## Modulo per la presentazione delle osservazioni per i piani/programmi/progetti sottoposti a procedimenti di valutazione ambientale di competenza statale

ID: 11328 Progetto per la realizzazione e l'esercizio di un impianto per la produzione di energia elettrica da fonte rinnovabile di tipo eolico della potenza nominale complessiva di 50,4 MW, costituito da 7 generatori eolici da 7,2 MW collocati nel comune di Monterenzio (BO) e dalle relative opere civili ed elettriche connesse che interessano i comuni di Monterenzio (BO) e Casalfiumanese (BO) denominato "Lion Stone" – Avviso al pubblico del 13/06/2024

**Oggetto: OSSERVAZIONI IN AMBITO GEOLOGICO, DISSESTO PER FRANE E RISCHIO SISMICO – Progetto di Impianto Eolico “Lion Stone” per la produzione di energia da fonte rinnovabile mediante l'installazione di n. 11 aerogeneratori in Media Val Sillaro nei comuni di Monterenzio, Casalfiumanese e Castel del Rio (BO) – presentato il 09/04/2024 dalla Società RWE RENEWABLES ITALIA S.r.l. e RICHIESTA AGLI ENTI COMPETENTI DI INDIVIDUARE LE VALLI IDICE E SILLARO COME DEFINITIVAMENTE NON IDONEE ALLA REALIZZAZIONE DI QUALSIVOGLIA IMPIANTO EOLICO CAUSA DELLA GRAVE INSTABILITA' E FRAGILITA' DEL TERR

Fig. 5 – Percorso cavidotti del solo Progetto Lion Stone, con indicazione della potenziale area di risalita di fluidi

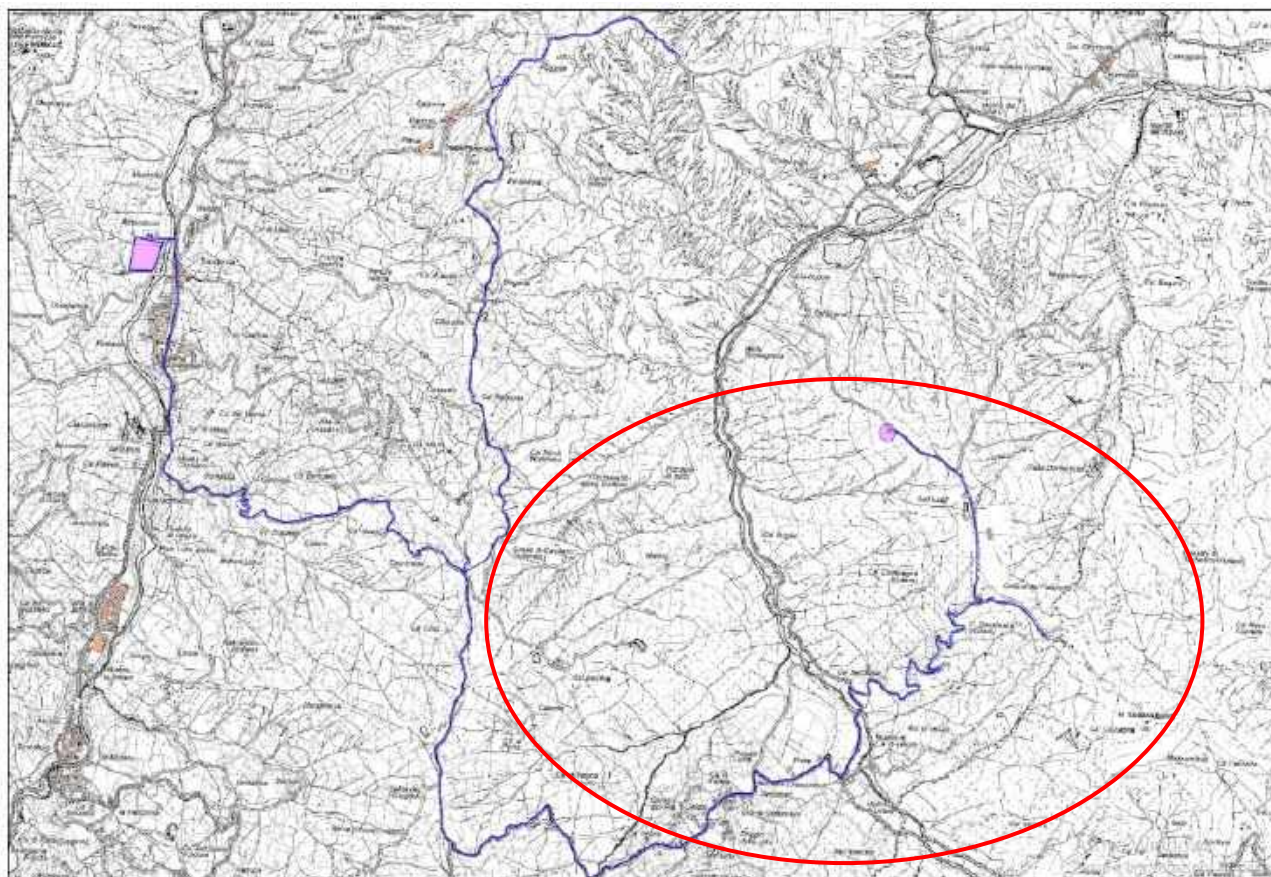
Non solo gli aerogeneratori, ma anche il posizionamento di cavidotti così estesi può risultare un grave pericolo per l'area. Tra tutte le altre, l'intera area geologica pertinente il territorio di Monterenzio con particolare riferimento alla frazione di Villa Sassonero, ivi incluse le parti fuori dell'abitato principale, sono considerate assolutamente non idonee per questa tipologia di opera. Le ragioni sono ampiamente descritte nel capitolo precedente: risalite e dispersione in aerea di fluidi prevalentemente gassosi sono infatti diffusamente presenti nelle Liguridi dell'area cerchiata in figura 5.

Fig. 6 – Pagina 66 dell'Allegato Progettuale PELI-S01

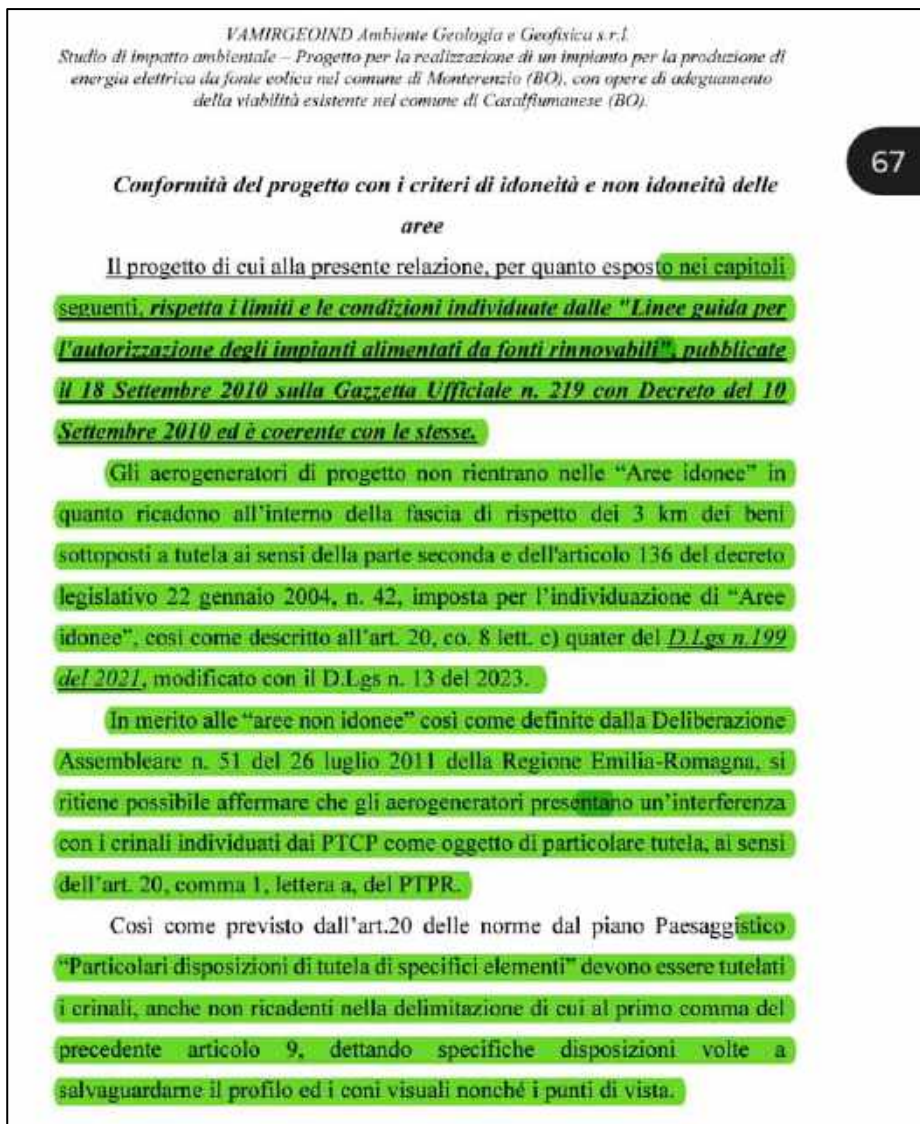
Il testo evidenziato alla pagina 66 risulta non corretto in quanto, in zone prospicienti gli aerogeneratori, in particolare nell'abitato di Villa di Sassonero, esistono edifici storici sottoposti a tutela ad una distanza in linea d'aria molto inferiore rispetto ai 3 km indicati. Ciò può essere facilmente evinto dalla seguente immagine, riportante la posizione dei soli fabbricati storici ad uso residenziale e agriturismo, rispetto quella degli aerogeneratori.

Fig. 8 – Pagina 123 dell'Allegato Progettuale PELI-S01

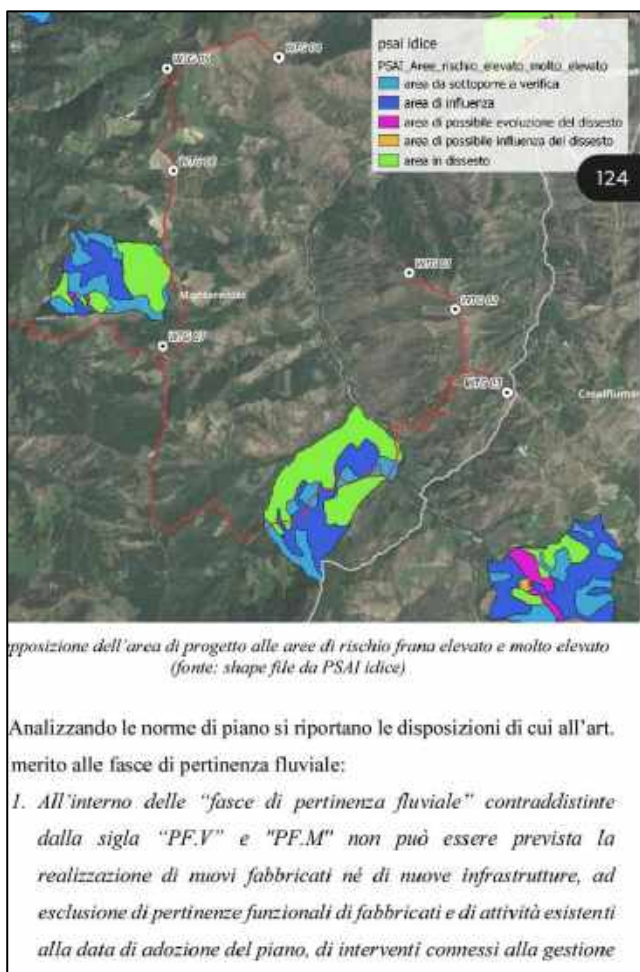
Si evidenzia che la carta indicata a pagina 123 non risulta aggiornata rispetto i dissesti derivanti da frane e alluvioni in capo all'area durante il febbraio e maggio 2023.

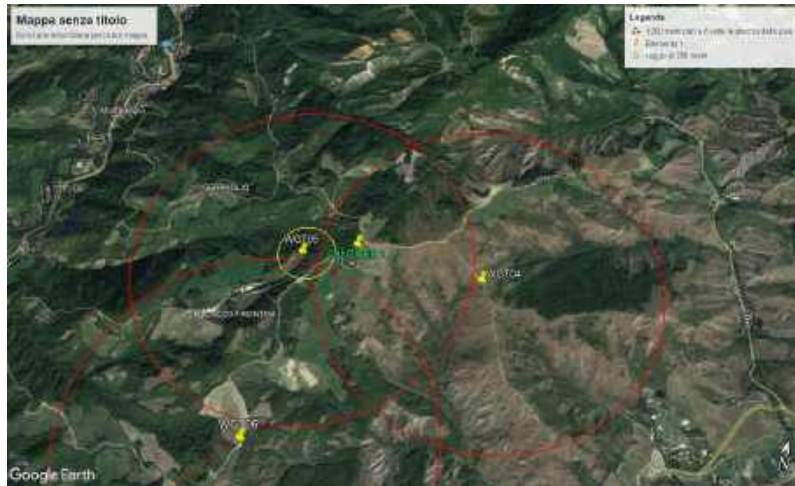
Un ulteriore esempio di questa insufficienza è riferito a Villa Sassonero, una delle località più popolate della Valle del Sillaro, di cui è mancante del tutto la carta di visibilità di dettaglio, oltre a ciò, quanto documentato nella foto simulazione con il PV 13 - SP35 (ripresa fotografica fatta al piede della località Villa Sassonero) è assolutamente non rappresentativa.

Sempre in riferimento al documento foto simulazione (DOC PELI-S11), la situazione post operam PV\_2 – Palazzo Frontini è carente. In primo luogo perché il PV è rivolto verso le pale WTG 6 e WTG 7 ignorando le pale WTG 5 e WTG 4, anche più vicine.

Inoltre, sempre su questo specifico caso, nel post operam la sovrapposizione in scala della pala WTG 6, in particolare, appare discutibile che possa rappresentare una ricostruzione reale; infatti il rapporto dimensionale della abitazione inquadrata nella foto Palazzo Frontini in rapporto all'altezza della pala di 200 metri non convince. A maggior ragione in confronto con l'altezza (questa reale) che appare sullo sfondo delle pale dei Casoni di Romagna che sono alte 83 metri e distano dal PV 2 circa 7 KM.

Ancora, è totalmente ignorata l'abitazione Ca' Poggioli che è stretta tra le pale WTG 5 e WTG 4. In questo caso le distanze dell'abitazione dalle pale sono di 350 mt per WGT 05 e 900 mt per WGT 04.
